专业协调01：合拢共墙与一层平面

专业协调02：二、三层临空边缘与屋面

专业协调03：门窗统计与结构待办

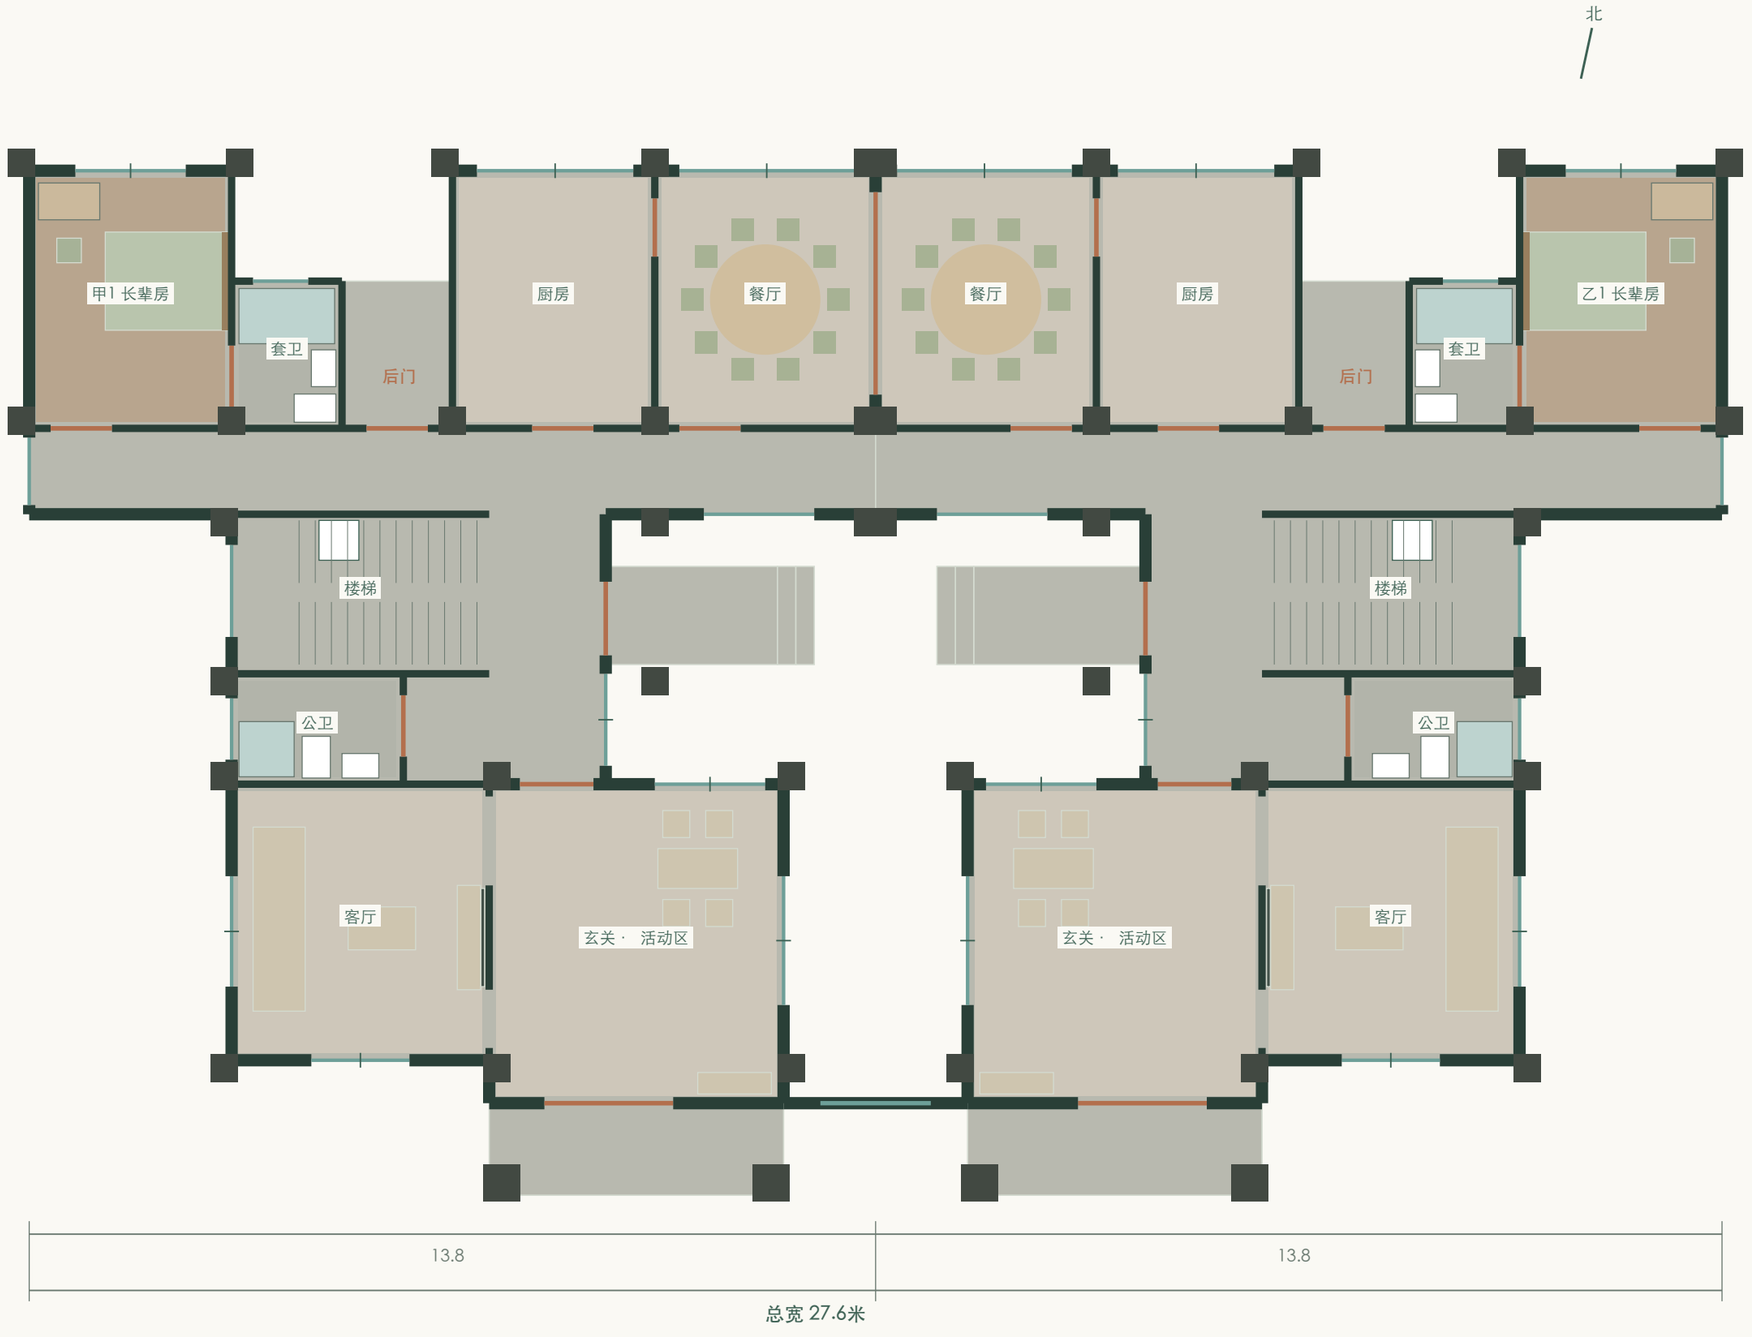
两户各内移1.00米；不缩放房间。单一共墙x=14.80米，尺寸基准沿用模型相对坐标。

取消原2.00×5.60米连接体，走廊中央共墙取消；朝天井恢复带窗轻质围护，梁柱、楼板边梁和新墙荷载须联合复核。

餐厅隔断参考洞长3.30米，梁柱与门头承载另定。

一层三角标记新增2处1.00米门洞；X侧门改窗；北侧通道北墙按标记取消，设后门及三级台阶。

天井门洞1.20米，门外平台2.80×1.60米，门扇全开后模型余深超过1.50米；实际净尺寸按门窗深化复核。非施工图，未定配筋与基础。

二层：有顶走廊加墙，露台及无顶前段敞开

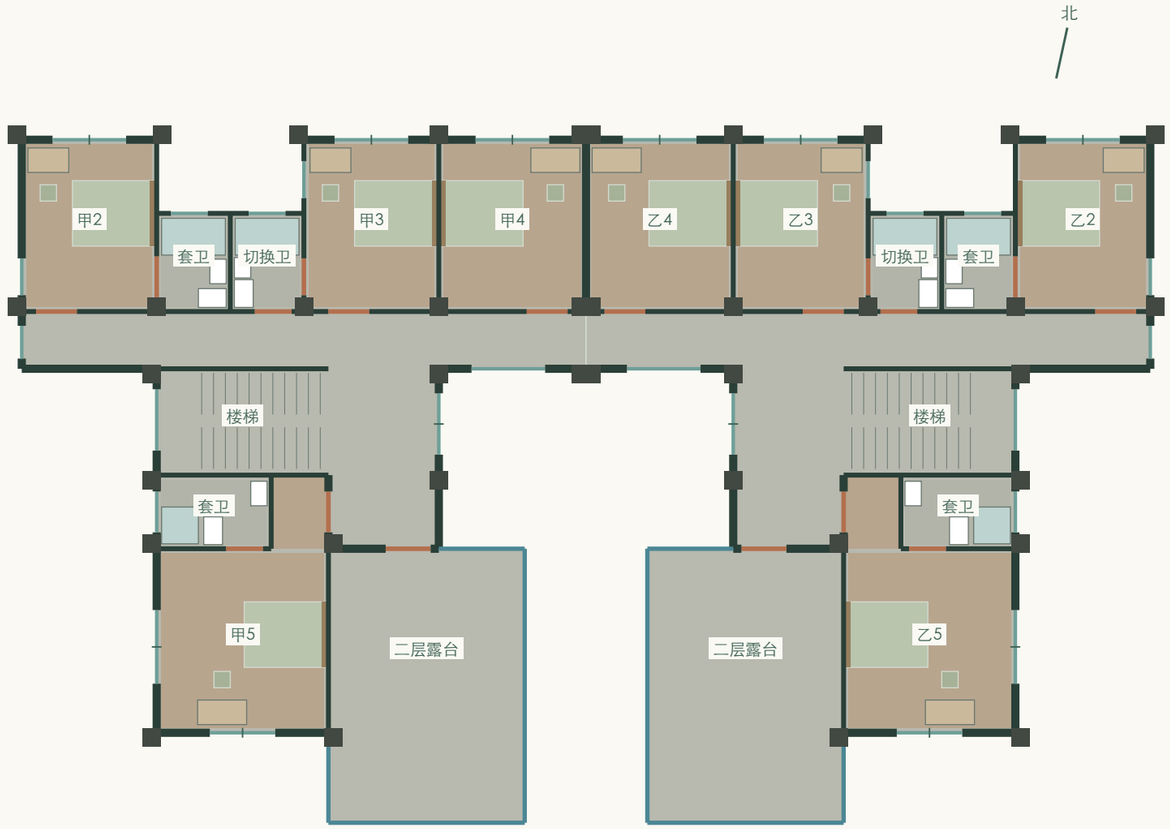
蓝线为保留的露台栏杆；深灰为恢复的走廊墙，青绿为新窗；屋顶及楼板边界不变。

二层露台共8段栏杆：0.35米炭灰砖纹基座，上部哑黑细竖杆与扶手，高度暂按1.20米建模；应复核实际完成面高度、竖杆间距、扶手、基座与边梁锚固。

三层：走廊墙与窗恢复，X与低坡翼顶不变

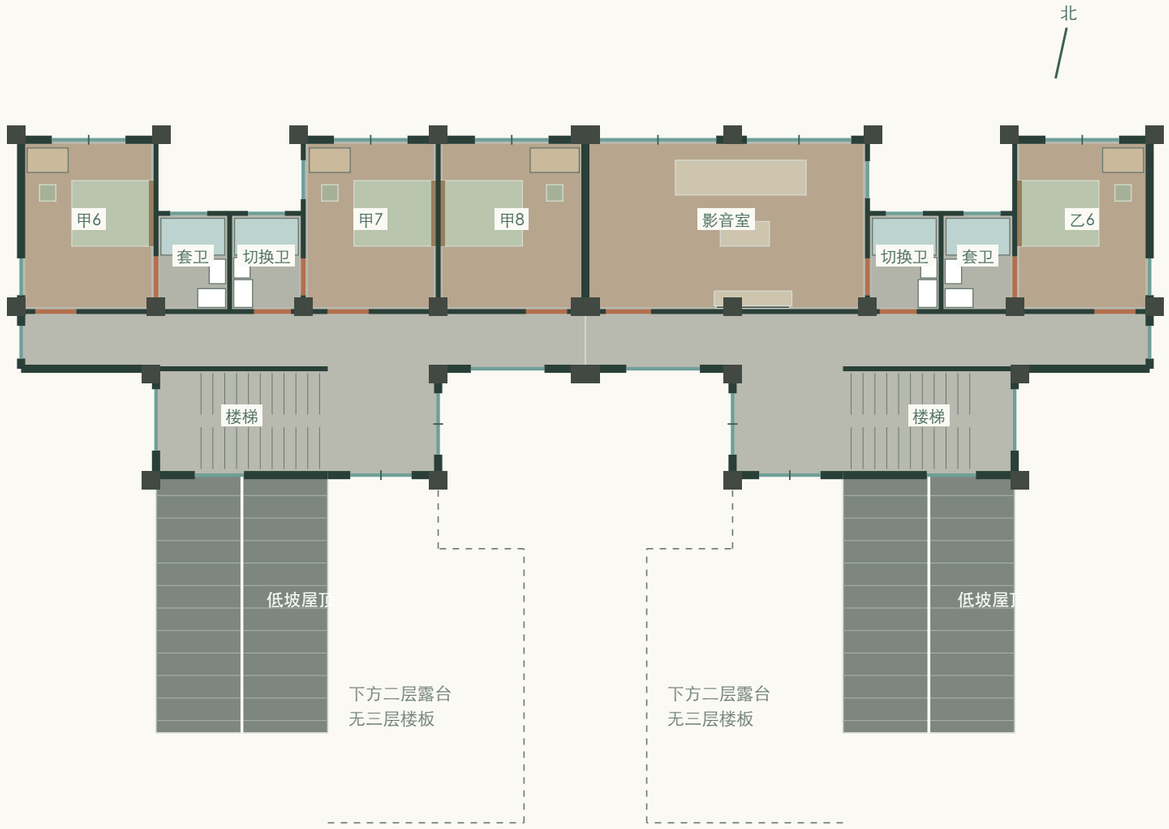
后排主屋顶前坡约18°，楼梯并入连续坡面，二层卧室上方小顶左右约12°分坡，屋脊及侧檐向南约3°降低；三层前部原露台楼板全部取消，不将坡屋面作为可走露台。

原两户中间4处侧窗封闭；共墙本体及屋顶接缝需同时明确防火、隔声、防水和结构连续性。
